EIA CAT. 3 DE PROYECTO PUERTO BARÚ EN DAVID
 &
 SOLICITUD DE NUEVO FORO PÚBLICO

Considerando que el Estudio del Impacto Ambiental del “**PUERTO BARÚ**” del promotor **Ocean Pacific Financial Services, Corp.** se encuentra en consulta pública a partir de la última publicación del aviso correspondiente, realizado en Mi Diario el dia 24 de febrero del año en curso, nuestra Empresa **BUZOS BOCA BRAVA S.A.** , remite los siguientes comentarios y observaciones:

ANEXO 1

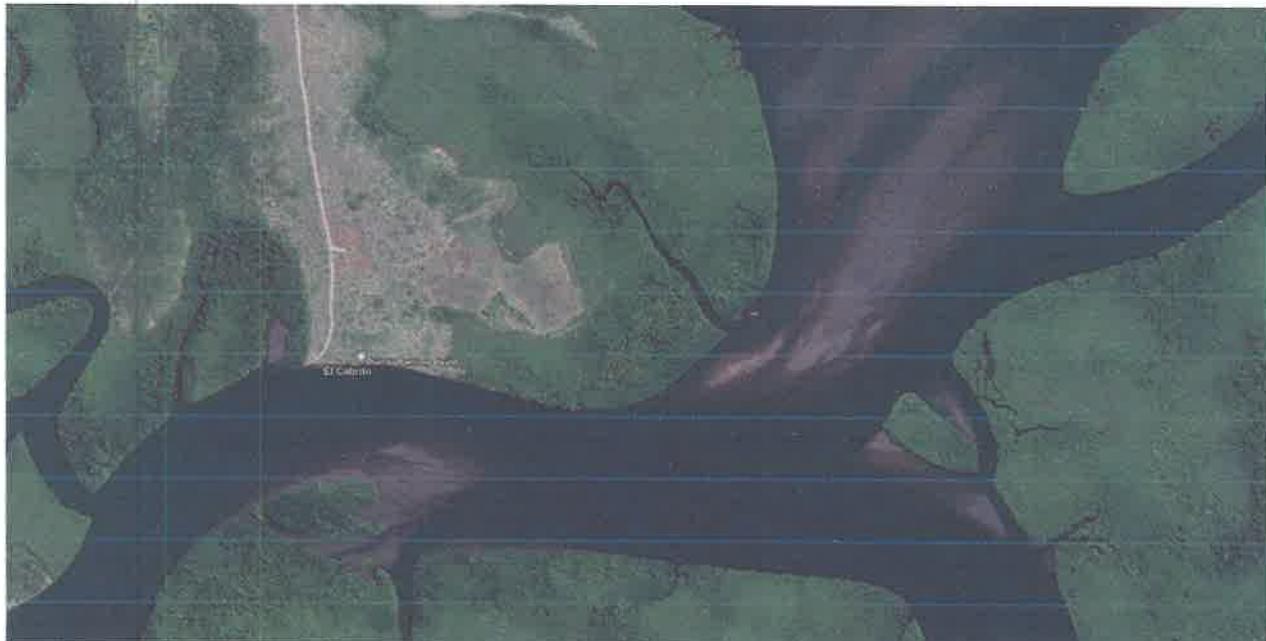
qué están mintiendo. Ese cauce cambia con las crecidas del río y los desagües de las hidroeléctricas. Las imágenes de satélite que adjunto de Google Earth de varios años desde el 2007 hasta el 2021 muestran la dinámica cambiante del espejo de agua, de la profundidad del estero, de la dirección de las corrientes de agua en el estero, que le da vitalidad biótica a todo el ecosistema. Por qué esto no ha sido evaluado en su justo contexto?

Estero oriental de los Manglares de David – Enero 2005. Noten los bancos de arena y profundidad del estero.

Fig.1. Principales fallas activas de Chiriquí. Suroeste de Panamá (adaptado de Cowan et al., 1998) en donde se muestran la Zona de Falla Longitudinal (1), Zona de Falla Boca Chica (2), Zona de Falla de las Paridas (3), Zona de Fractura de Panamá (4), Falla Media (5), Falla Canoas (6). (IGC, 2016).

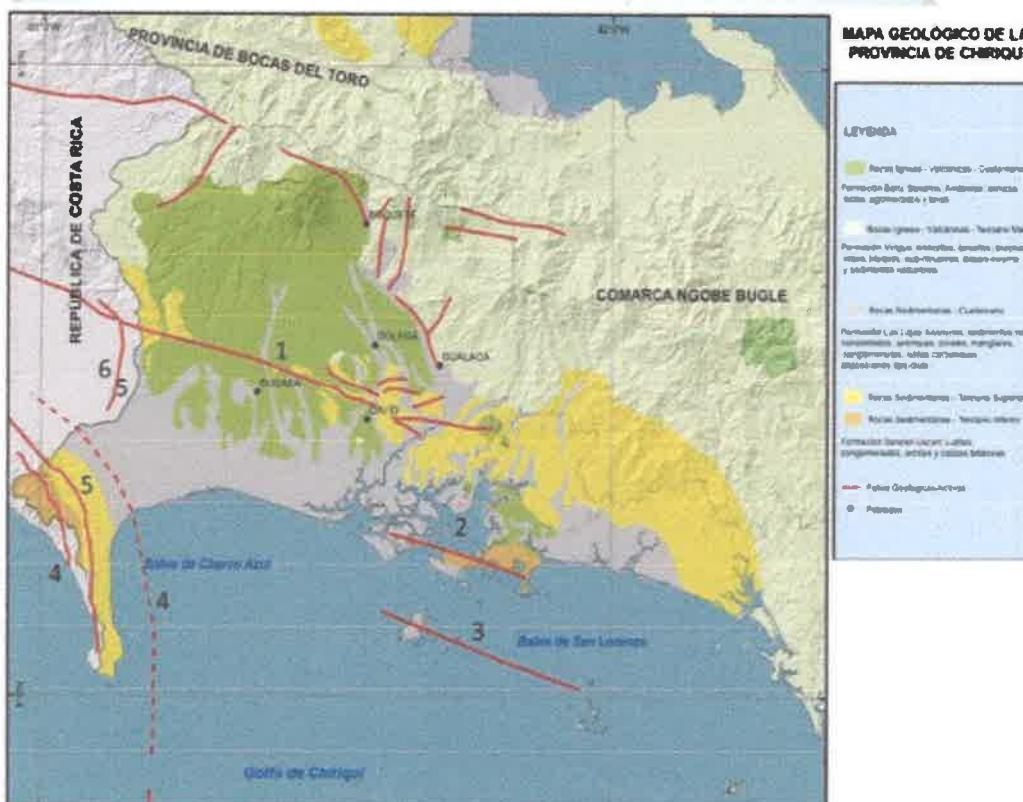
21. No se evalúan los riesgos sísmicos o de vulnerabilidad a este tema, al ser esta una zona potencialmente amenazada, por la existencia de tres fallas geológicamente activas (falla geológica las paridas, falla geológica boca chica, falla geológica David), una de estas fallas se ubica precisamente la entrada de Bahía los muertos, adjunto imagen (<https://www.revistas.up.ac.pa/index.php/tecnociencia/article/download/2269/2109#:~:text=CONTEXTO%20SISMOTECT%C3%93NICO%20DE%20CHIRIQU%C3%8D,y%20la%20microplaca%20de%20Panam%C3%A1.>)
